监理检查记录表

工程名称：英发德坤 6MW 分布式光伏发电项目

编号：YFDK-JLJC-001

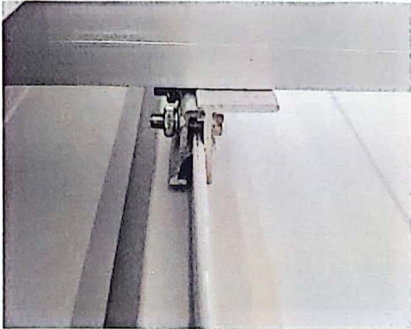
施工单位	中铁电气化局集团第一工程有限公司		监理单位	常州正衡电力工程监理有限公司
检查时间	2024. 06. 30		检查地点	原材料仓库屋面
检查类型	☒ 巡视 ☐ 定期 ☐ 专项			
施工及检查情况简述	检查屋面支架及组件安装			
存在问题	夹具未卡到位，导致上下两块组件形成高低差 			
整改要求	安排人员检查安装的导轨，确保夹具与瓦楞贴合到位，保证螺丝完全紧固到位。			
检查人	李大超	施工项目部 签收人/日期	朱科元	
整改情况	已整改完成 整改负责人：朱科元 日期：2024. 06. 20			
复查意见	已进行整改 复查人：李大超 日期：2024. 06. 30
